III/10522, most ev.č. 10522-1 přes potok Mastník v Sedlčanech

SO 431 Přeložka v.o. - KSÚS Středočeského kraje

Změnový list

Předmět Změny: Provizorní veřejné osvětlení

KOORDINAČNÍ SITUAČNÍ VÝKRES 1:300

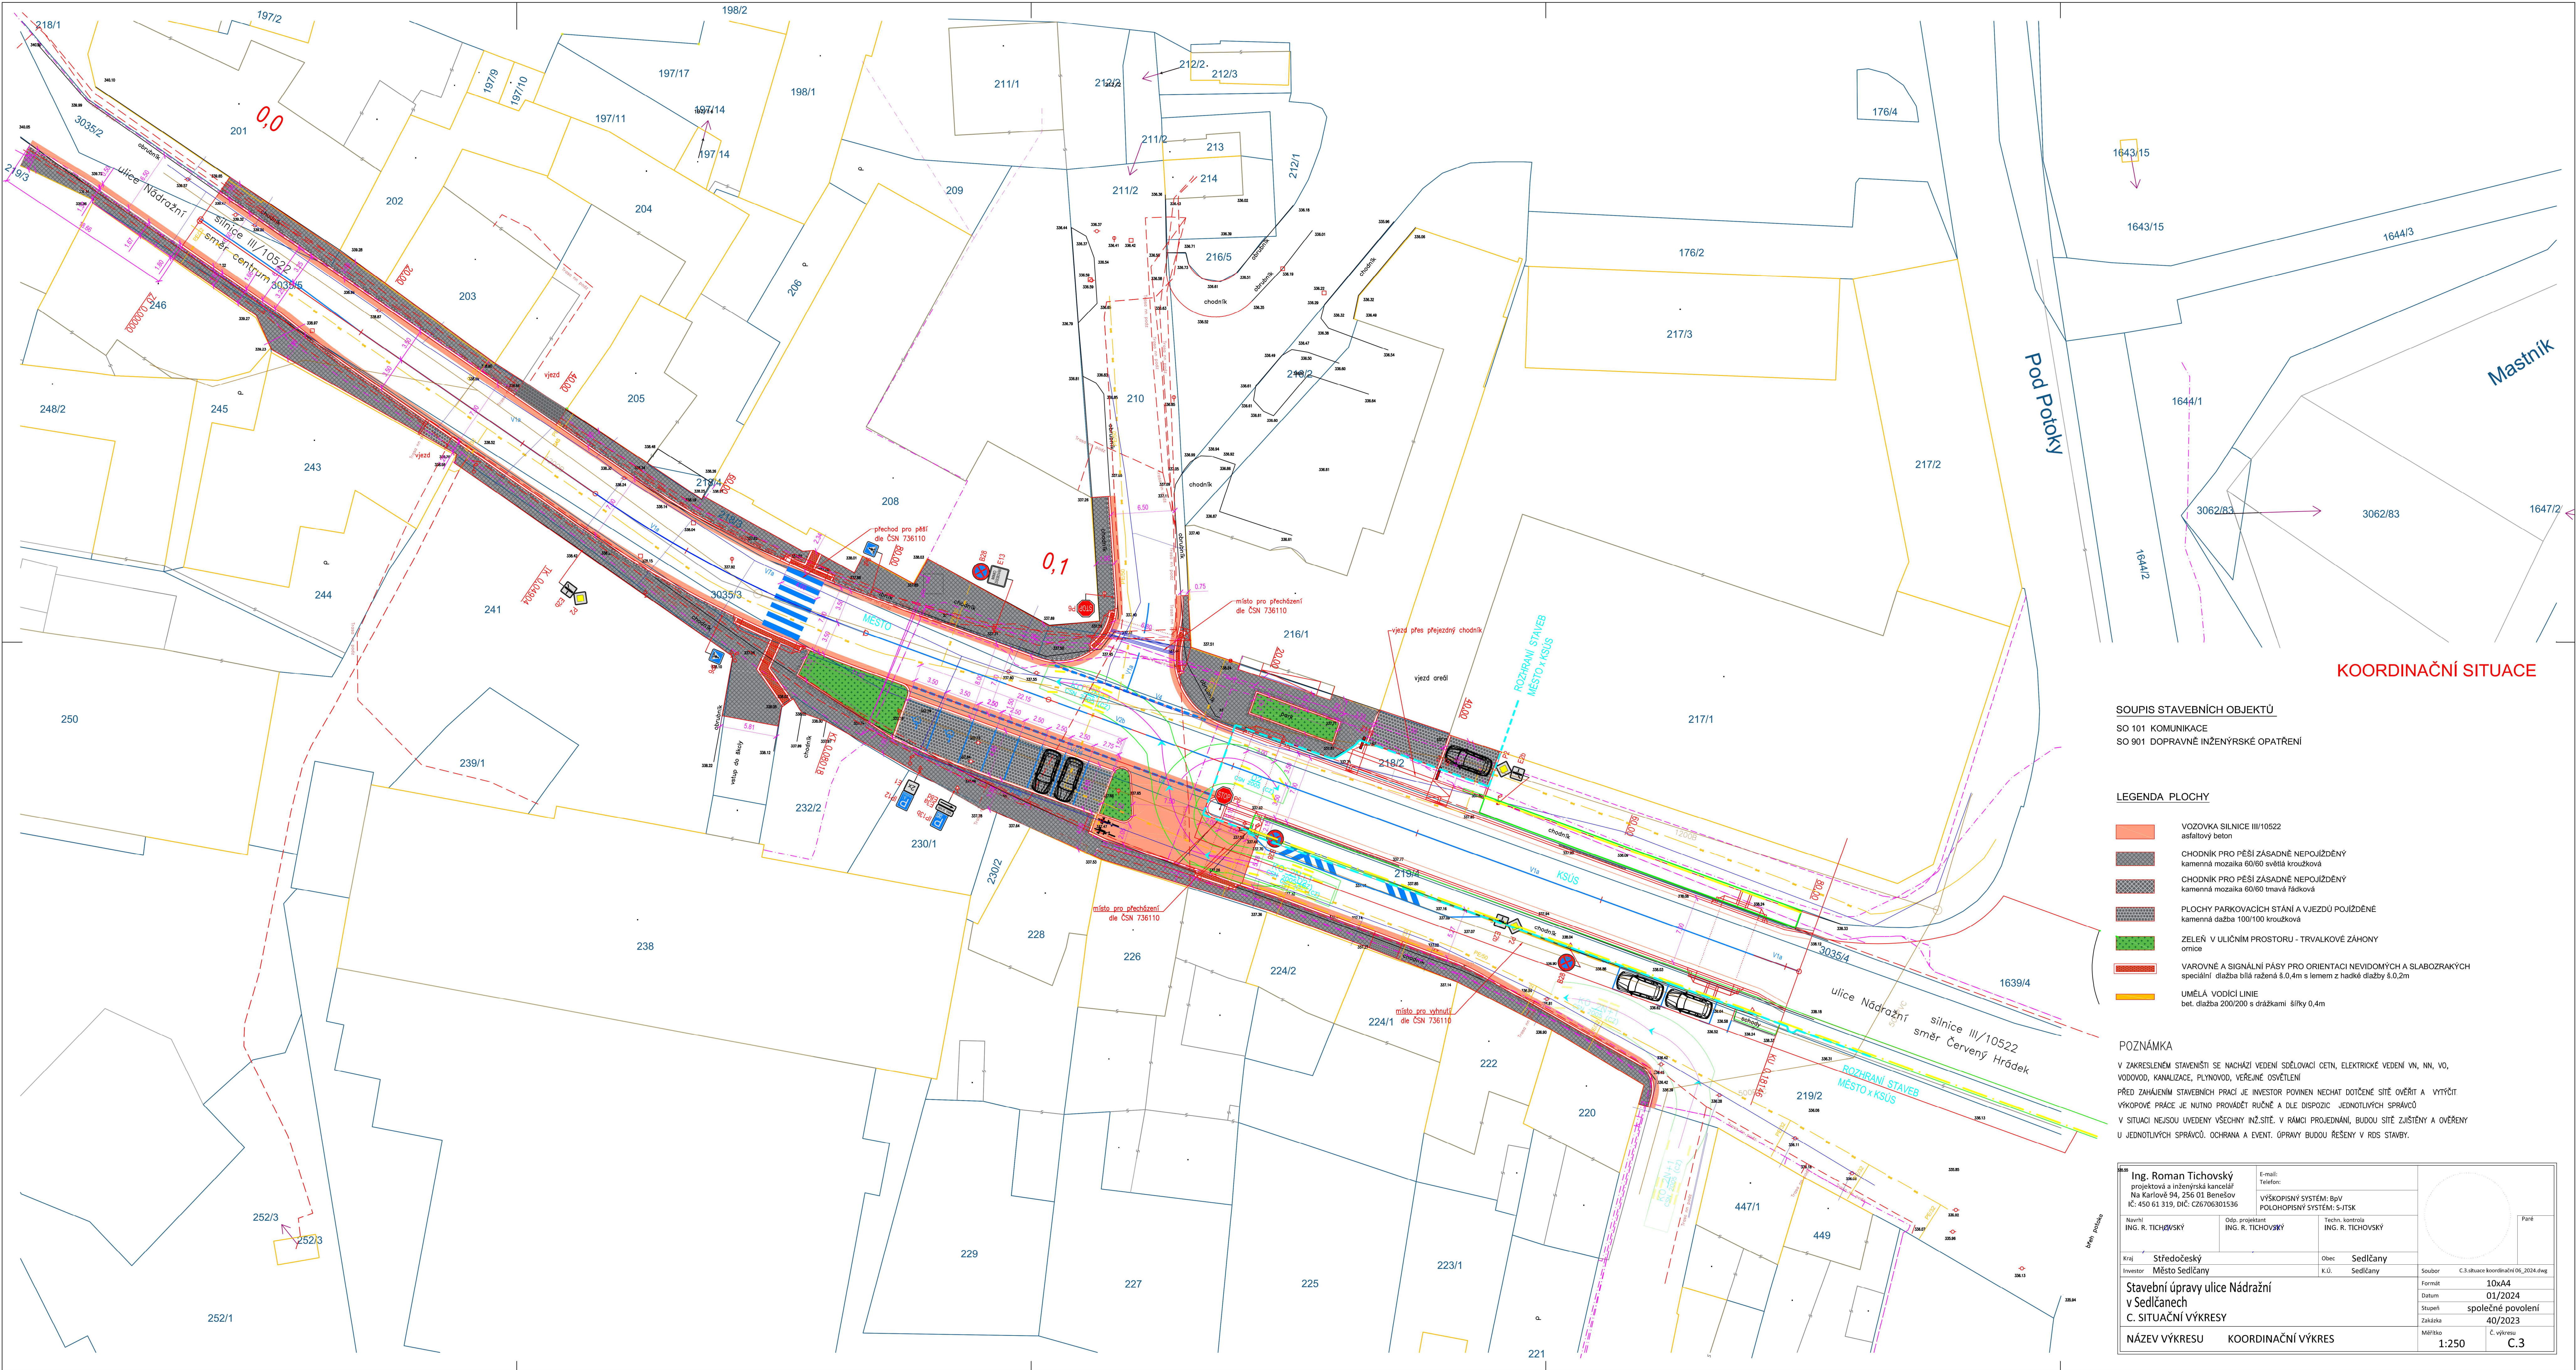
SO 431- Přeložka VO
 ZBV 2
 Realizace propojení vedení v zemi a vzdušné vedení pomocí 4 lamp VO-viz zákres.
 Výška lampy 6,5m
 Půdorysná délka
 $L=L1+L2=95,11+34,83+38,23+30,25=168,17+30,25=198,42m$
 Skutečná délka použitého kabelu:
 $Půdorys \times 1,15 \text{ (prověšení)} + 4 \times 6,5 = 198,42 \times 1,15 + 26 = 254,18m.$
